改善箇所説明図

改善の内容

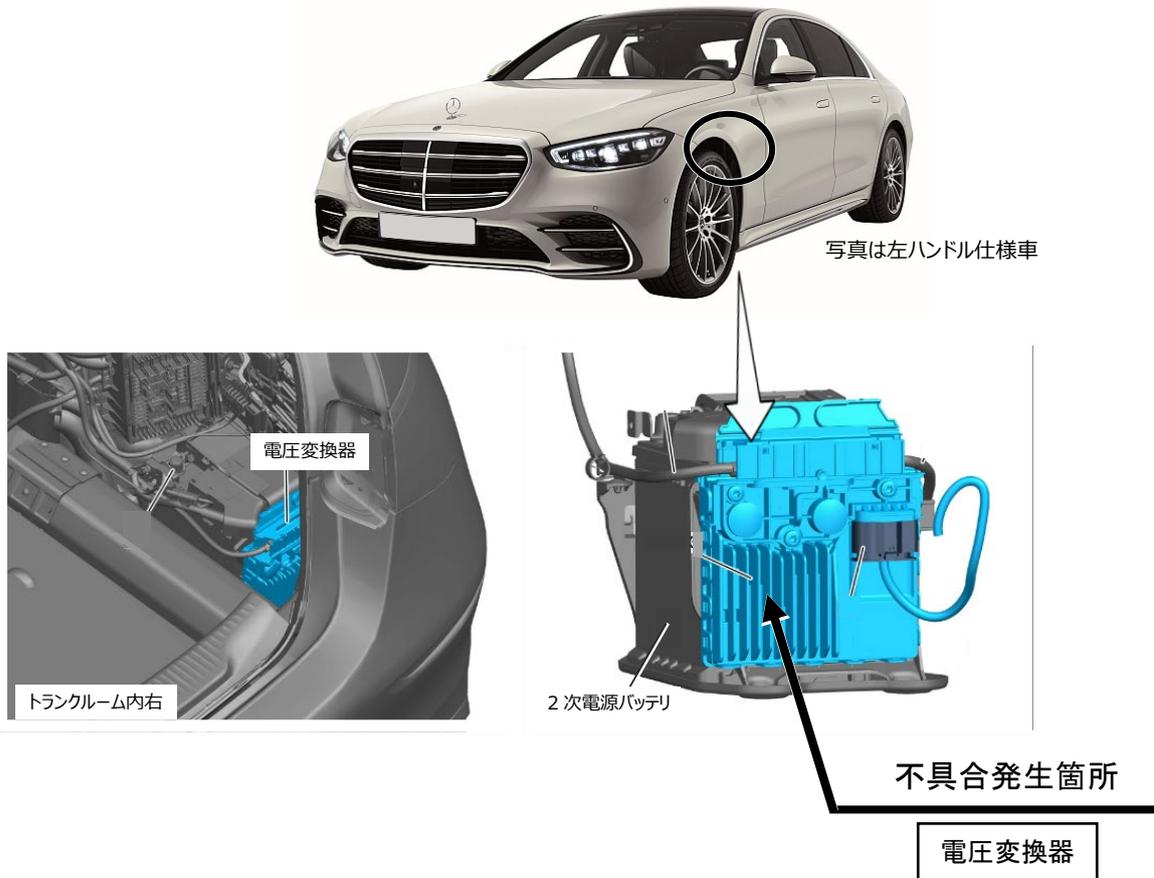
注: は、対策プログラムに書き換える部位を示す。

電圧変換器において、制御プログラムが不適切なため、故障診断機(スキャンツール) を接続中に一時的な通信障害がサーバと、故障診断機の間が発生すると、電源変圧器に故障が発生していると判断して1次電源と2次電源の回路を遮断し、2次電源に電源が供給されなくなる。このため、2次電源のバッテリーが充電されず、バッテリー上がりに至ることでESPとABSの警告灯が点灯して機能が停止し、制動性能が損なわれる。このまま運転を続けると、最悪の場合、出力を低下させたフェイルセーフモードになるおそれがある。

全車両、電圧変換器の制御プログラムを対策プログラムに書き換える。

備考：OTA(リモートソフトウェアアップデート)にて実施し、配信できない車両については後日、入庫作業にて実施する。
